**第53条（多量の放射性物質等を放出する事故の拡大の防止）に係る
計算コード及び有効性評価等に対するコメントへの回答**

2021年11月22日

**日本原子力研究開発機構 大洗研究所
高速実験炉部**

【令和3年10月28日第419回審査会合におけるコメントの回答予定（1/2）】

(b) 不確かさの影響評価ケース1
燃料凝集量と反応度の時間変化

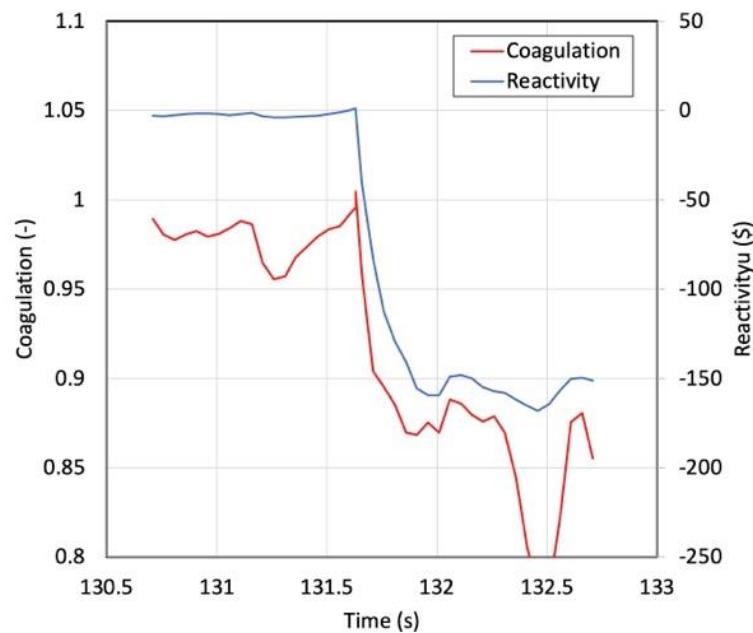
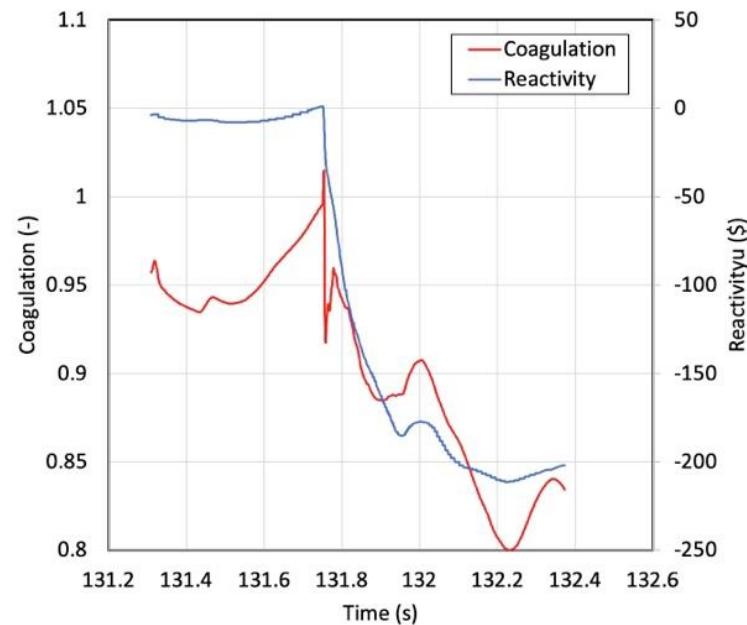
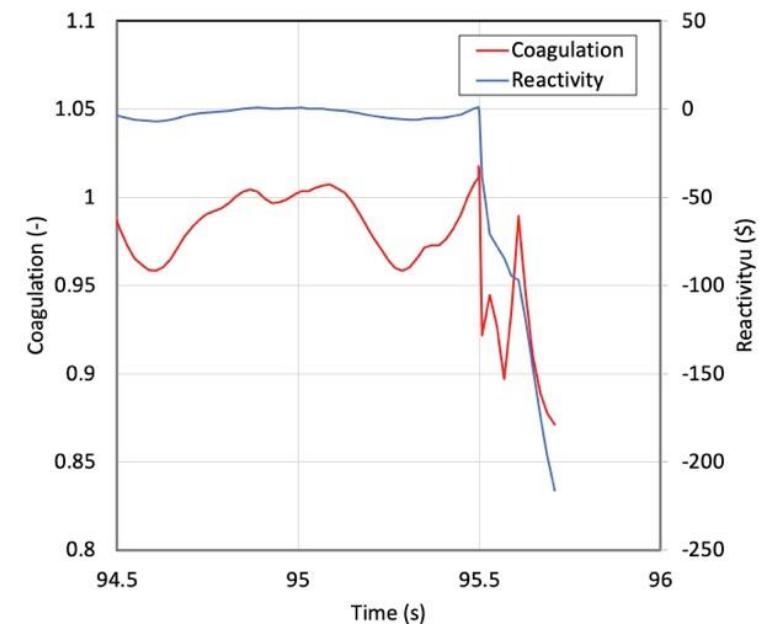
No. 243 即発臨界超過に伴い発生するエネルギーの評価では、保守的に燃料の集中を想定していることに関し、燃料凝集量又は燃料凝集速度と反応度投入率又は発生エネルギーの関係が客観的に妥当と判断できることを説明すること。様々な考察や事象の特徴を踏まえて検討すること。

燃料凝集量と反応度の時間変化の関係より、燃料凝集量と反応度の増減は、定量的には一致しないが、その傾向は、ほぼ同様な変化を示しているとみなせる。

3ケースについて、即発臨界を超過する最の燃料凝集量の時間変化率を求めた結果を第1表に示す。予想される通りに、燃料凝集量の時間変化率が大きいと、反応度挿入率も大きくなっていることが確認される。

原子炉容器底部に堆積したデブリベットの冷却性評価の感度解析

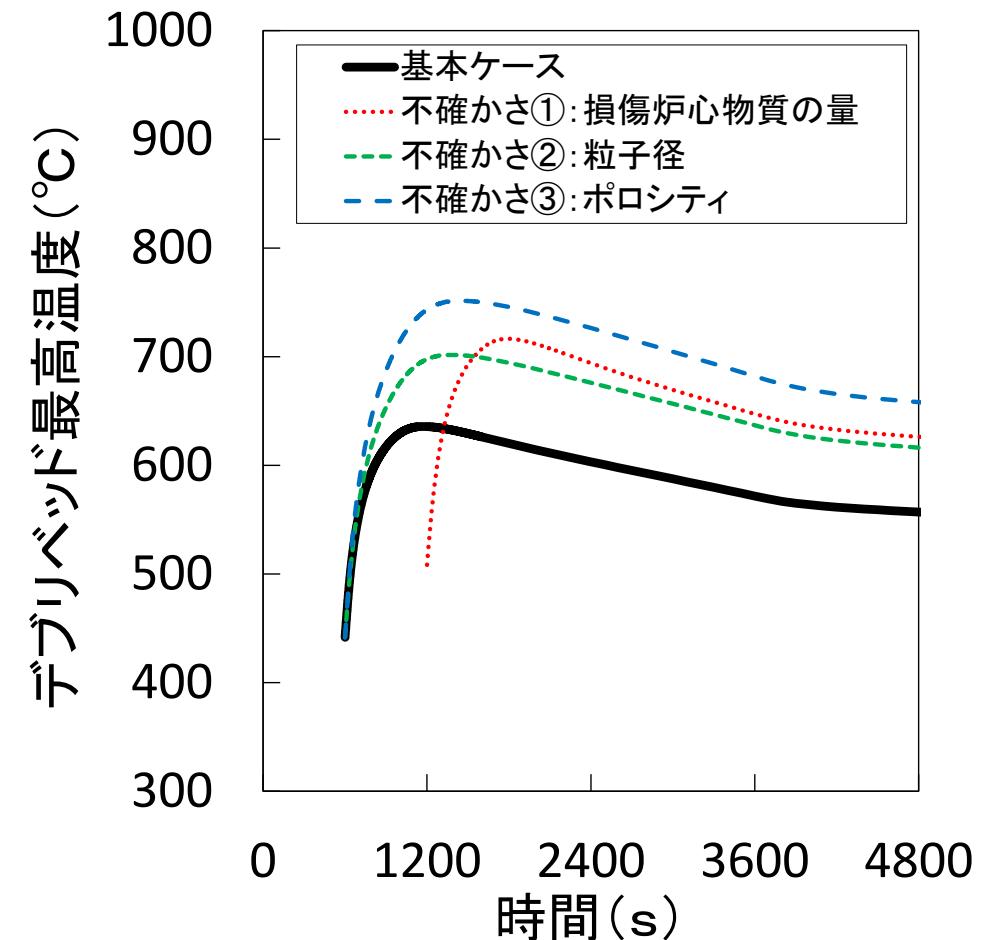
No. 244 デブリベッドの冷却性に関して、デブリベッドの厚み、粒子径、空隙率の設定により、熱容量、等価熱伝導率等が変わるため、有効性評価において、実験における粒子径や空隙率に係るデータのばらつきも考慮して、これらの原子炉容器温度への影響を説明すること。また、デブリベッドが不均一に堆積した場合の影響も説明すること。

- 基本ケースでは、デブリベット最高温度（損傷炉心物質、冷却材、原子炉容器温度）は約1,200秒後に約640°Cまで上昇し、その後は崩壊熱の減衰と共に低下する。
- 不確かさケース①（炉心インベントリの70%）では、デブリベット最高温度（損傷炉心物質、冷却材、原子炉容器温度）は約1,800秒後に約720°Cまで上昇し、その後は崩壊熱の減衰と共に低下する。
- 不確かさケース③（デブリベットのポロシティ0.5）では、デブリベット最高温度（損傷炉心物質、冷却材、原子炉容器温度）は約1,400秒後に約760°Cまで上昇し、その後は崩壊熱の減衰と共に低下する。
- 不確かさ①～③の影響により、デブリベット最高温度は約70～130°C高くなる（不確かさの影響が最も大きいのはデブリベットのポロシティ）が、いずれもサブクール状態を維持しながら、安定冷却に移行する。

残留炉心物質の冷却性評価の伝熱計算 モデルの概要

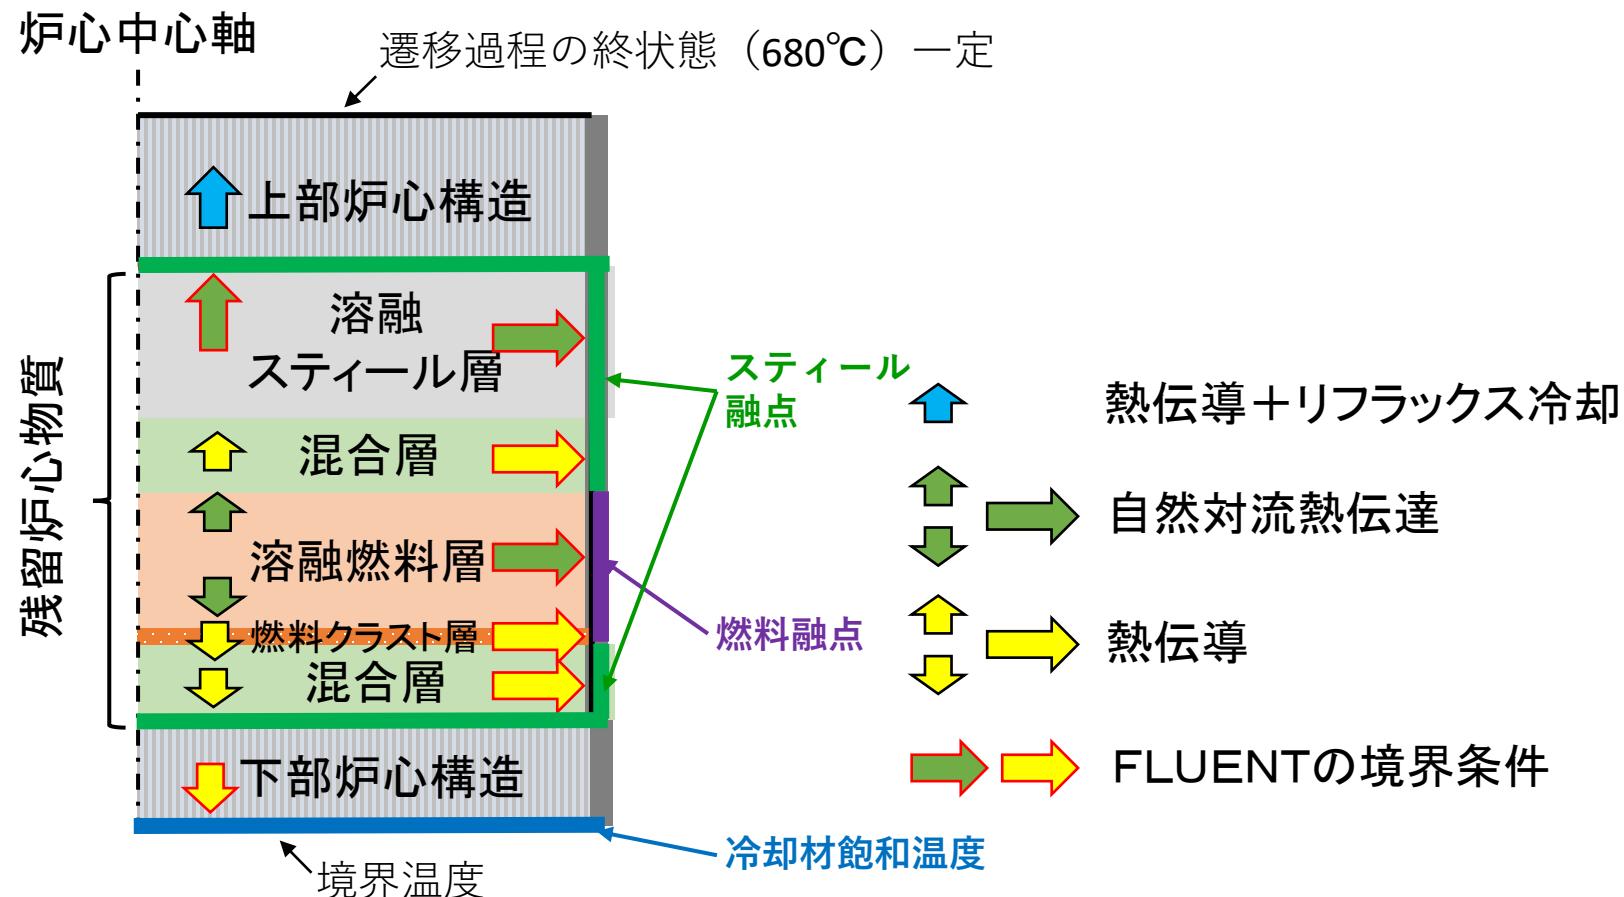
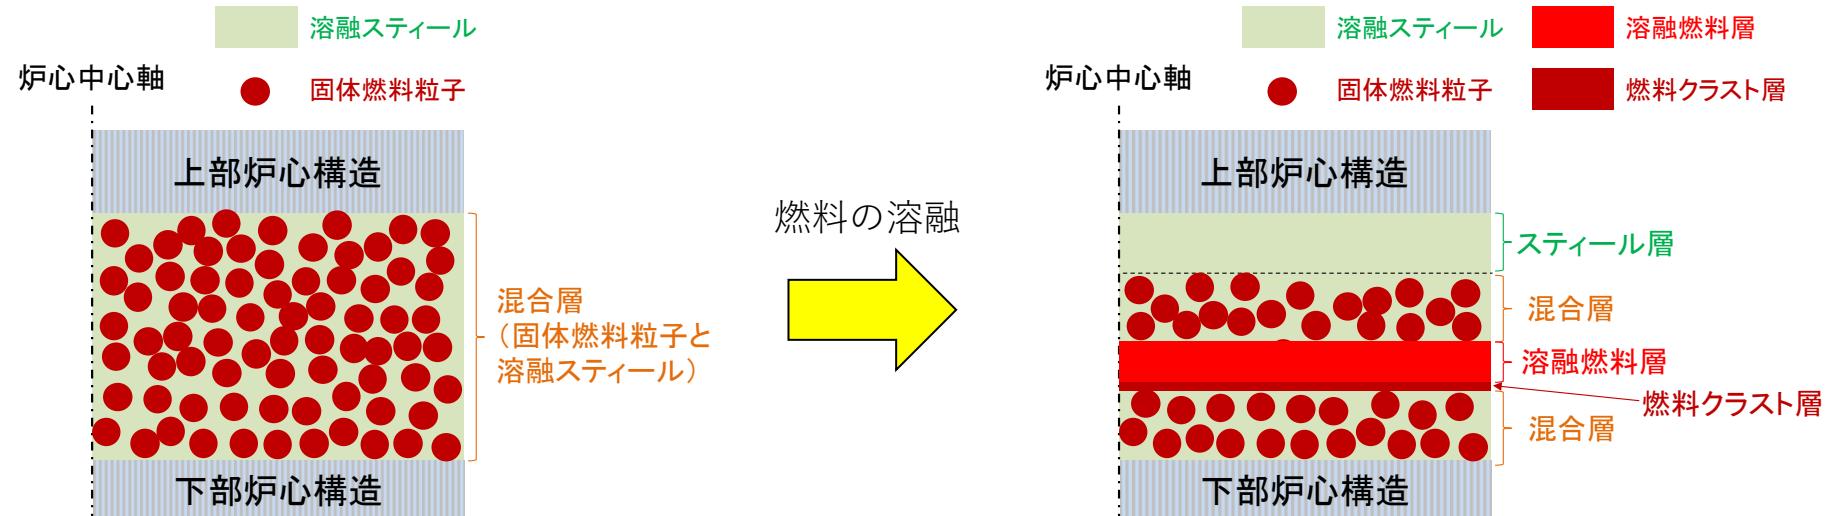
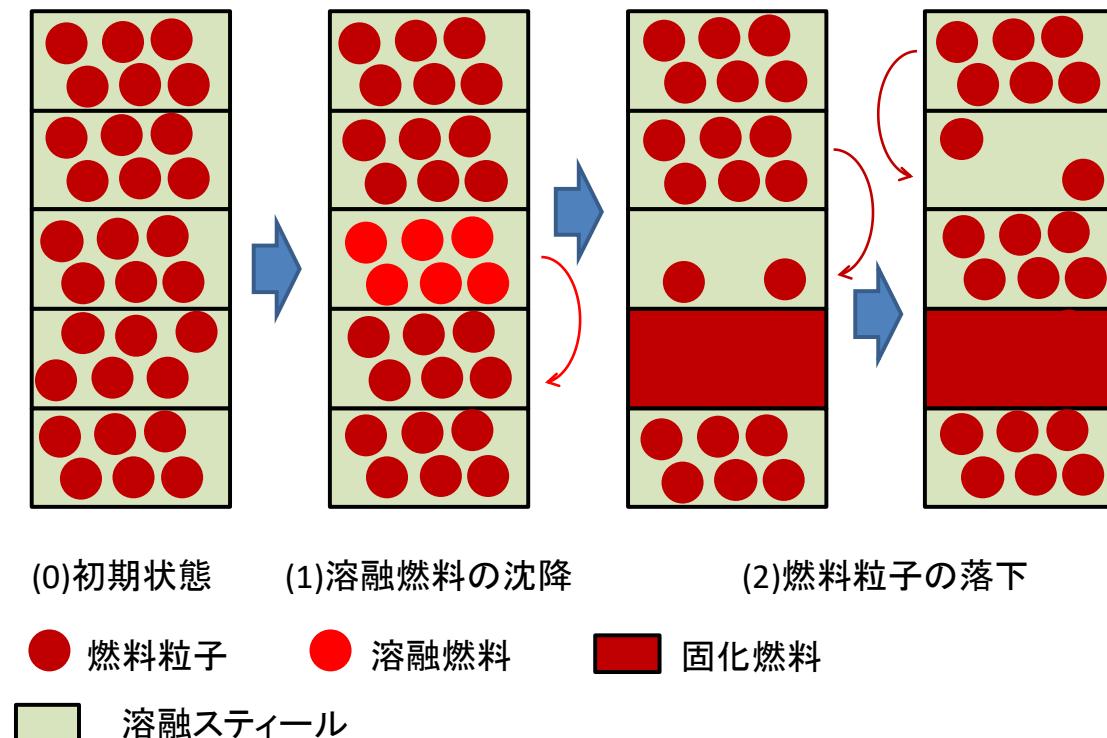
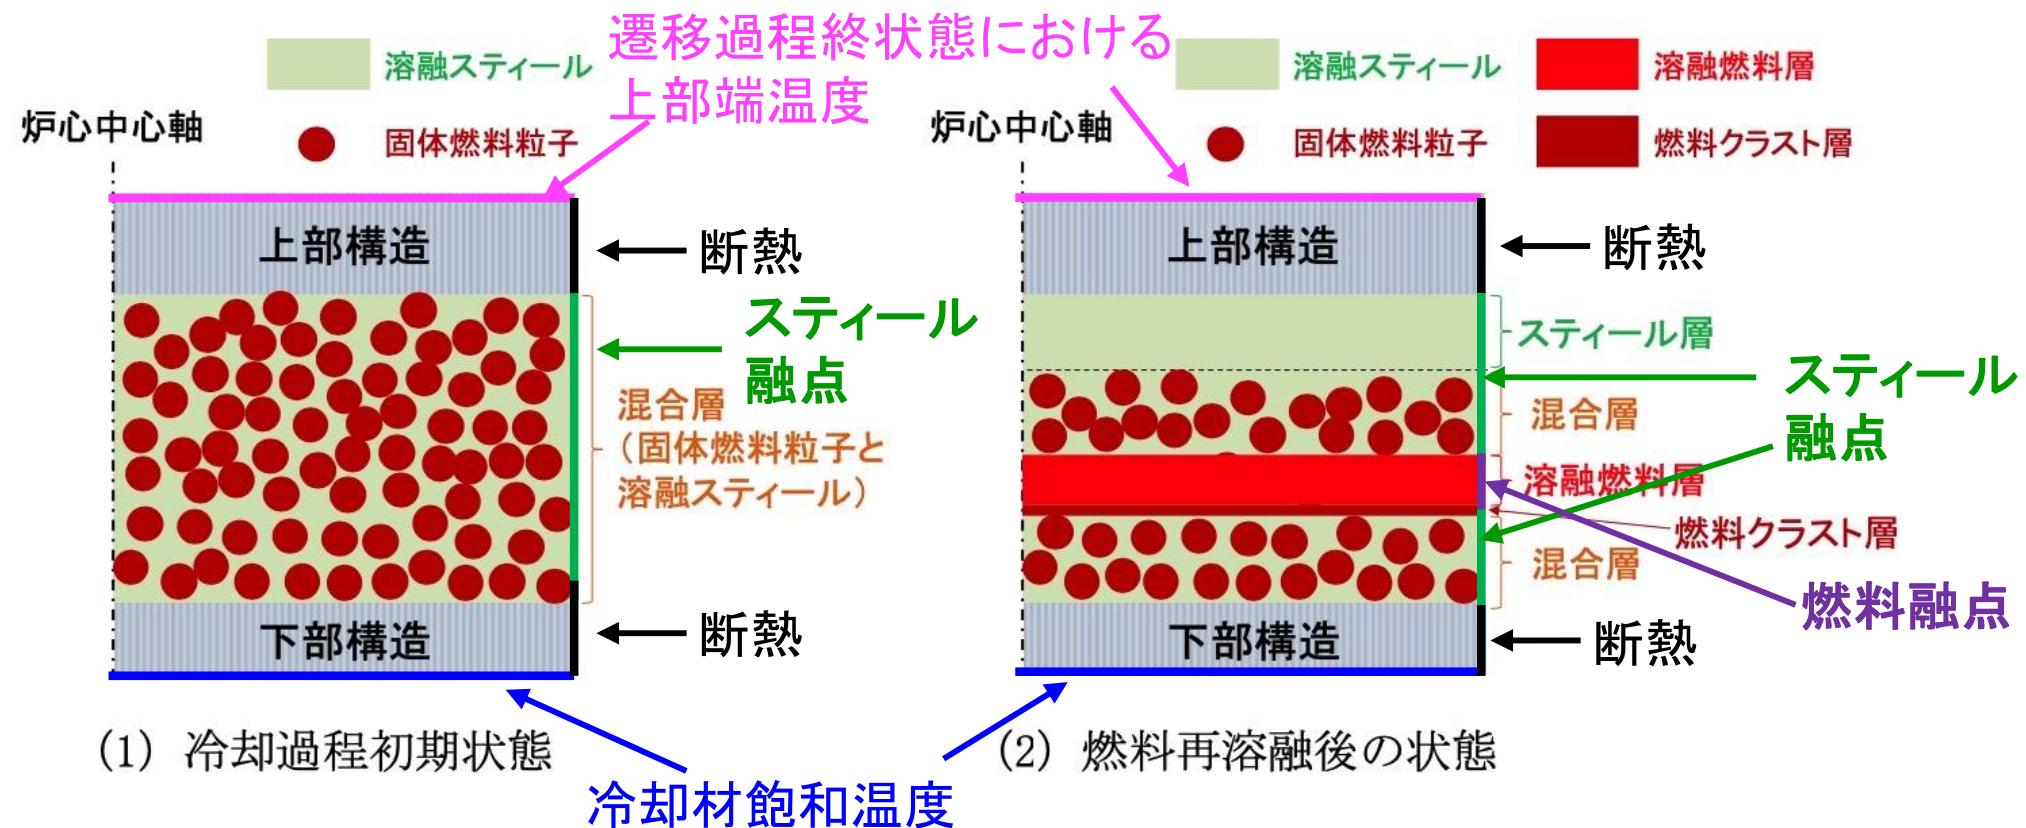
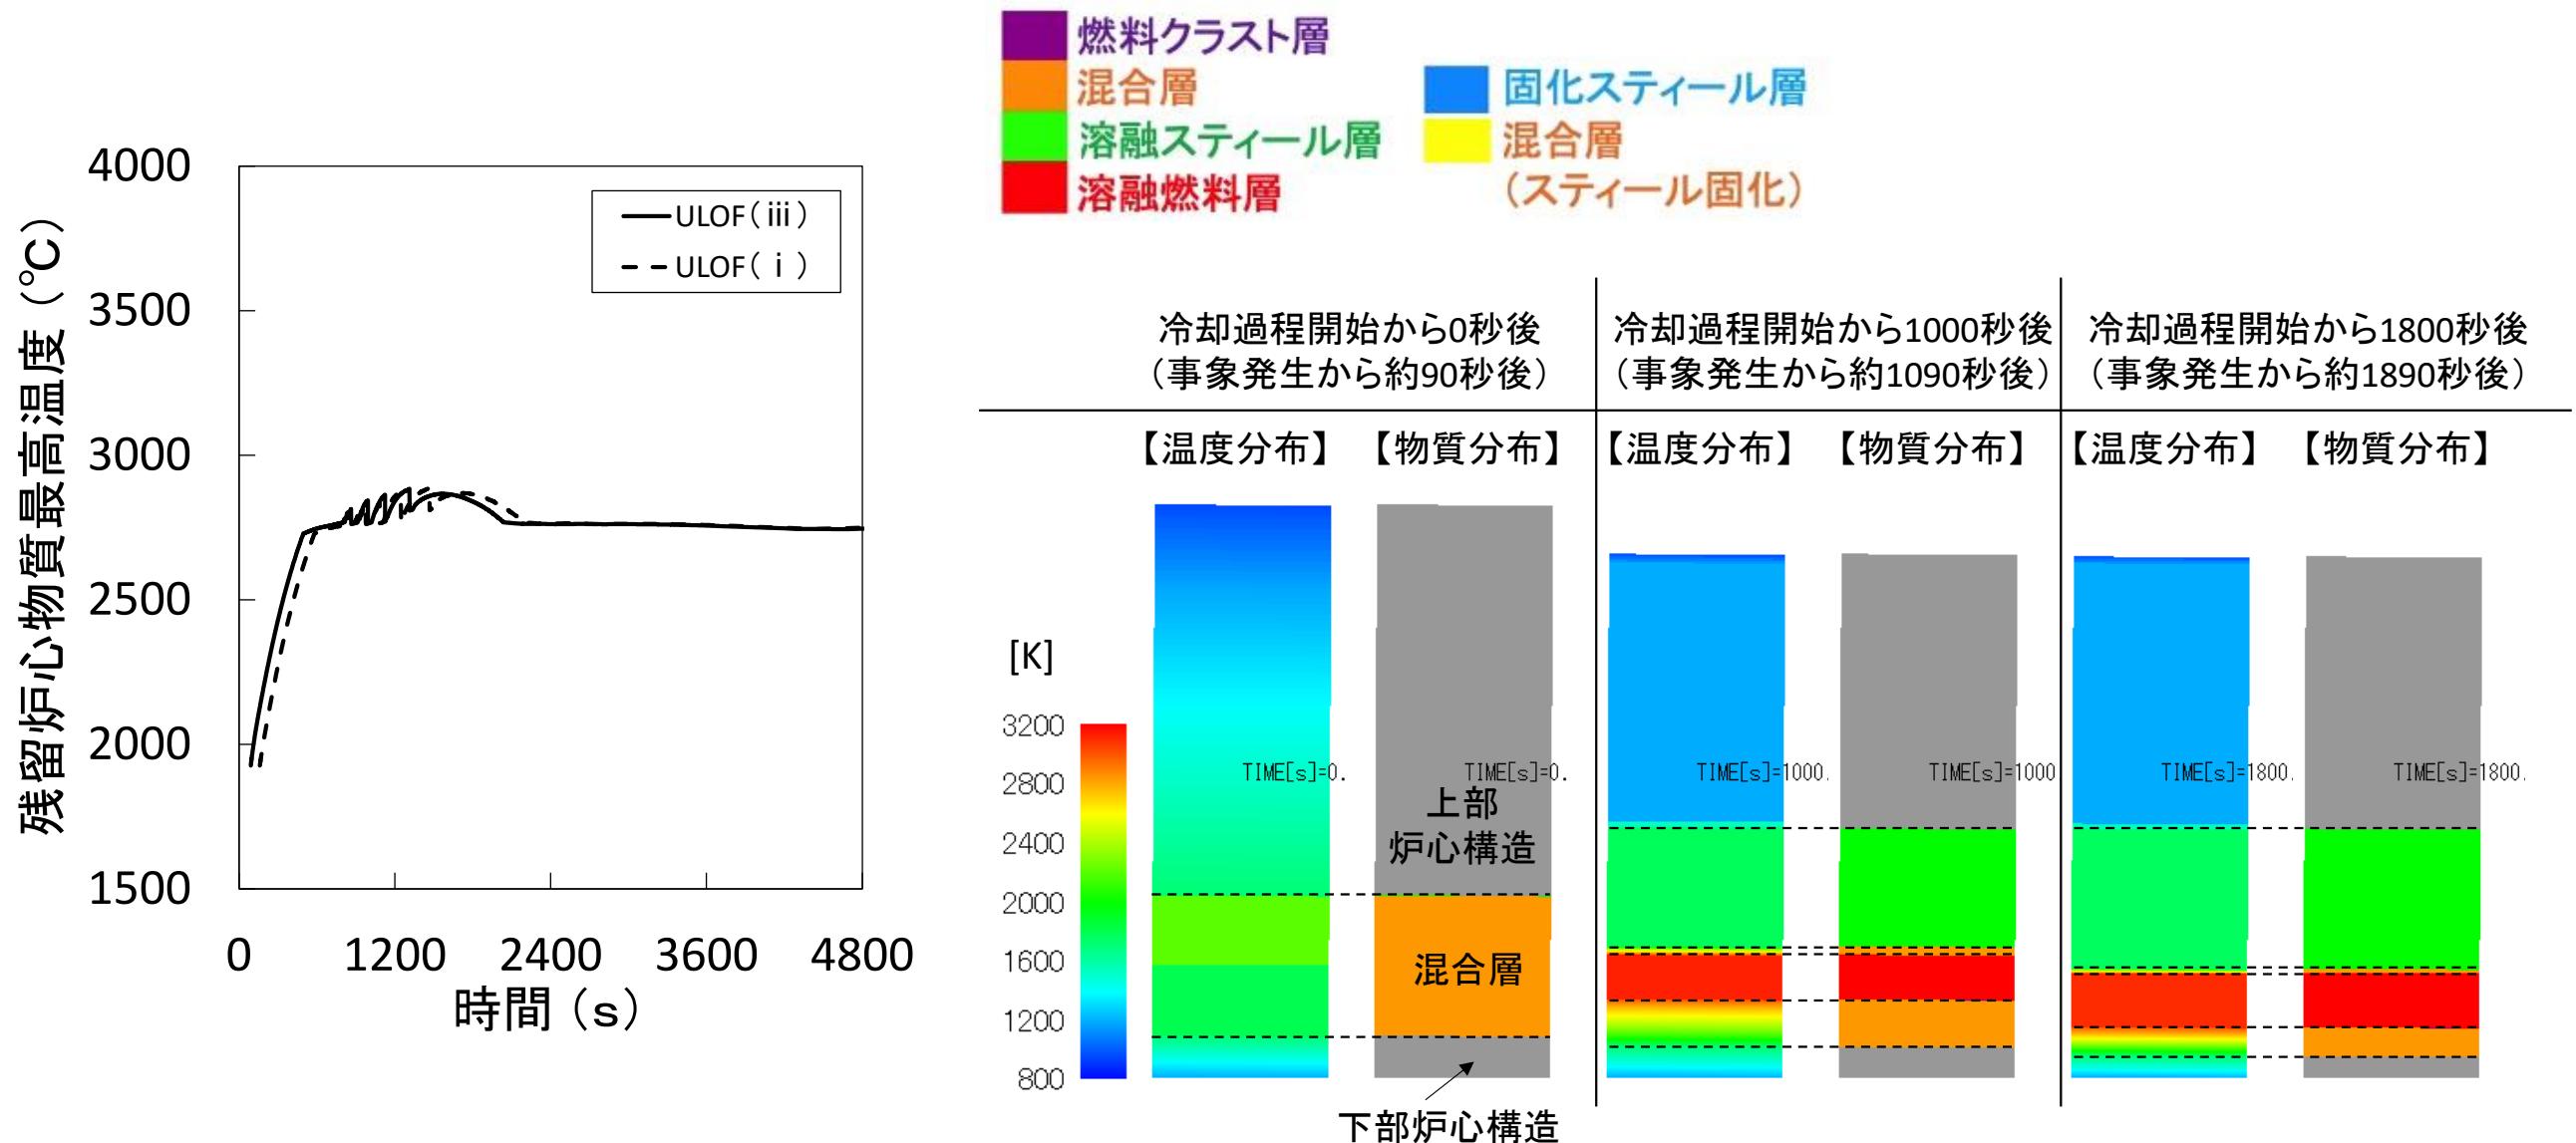
No. 246 再配置冷却過程におけるFLUENTによる解析では、境界条件を熱流束で与えているが、径方向及び上方向それぞれの熱流束の設定を詳細に説明すること。また、上方向の熱流束は、リフラックス冷却のモデル化も詳細に説明すること。

- 残留炉心物質の冷却性を評価するために使用した伝熱計算モデルは、炉心物質内部の発熱と周囲への伝熱の熱収支、及び炉心物質が溶融した際の物質再分布を1次元体系で計算する簡易モデルである。
- 溶融領域内は自然対流熱伝達係数、混合層（燃料粒子デブリベッドの間隙に溶融スチールが存在）、燃料クラスト層、構造材は熱伝導率、上部炉心構造（ピン束）内は熱伝導と冷却材によるリフラックス冷却を考慮して伝熱を計算する。
- 溶融燃料及び溶融スチールが接する固体境界をそれぞれの融点として熱流束を計算し、FLUENTの境界条件となる残留炉心物質から3方向（上方向、下方向、径方向）への熱流束を計算する。

- これらの境界条件に基づいて評価した上下・径方向への熱流束を用いてFLUENTの解析を実施。
 - 炉心周囲のナトリウム温度が沸点を超えて除熱ができない場合
 - 残留炉心物質が周囲の構造材を溶融して拡大する。
 - 炉心周囲のナトリウム温度が沸点以下となり、除熱が可能との結果が得られた場合
 - 残留炉心物質は当初の炉心の範囲を超えて拡大することは無く、崩壊熱の低下とともに最終的には冷却されて固化する。

- C_w は定数で垂直円管では0.7~1.0の範囲^[2]。保守的に下限値の0.7として、「常陽」の炉心上部にあるピン束構造の幾何形状、ナトリウムの物性値を用いると、リフラックス冷却による単位流路面積あたりの除熱量として約3.3MW/m²を得る。
- これはULOFの残留炉心物質からの上方向への熱流束の最大値約1.05MW/m²に比べて十分に大きい。
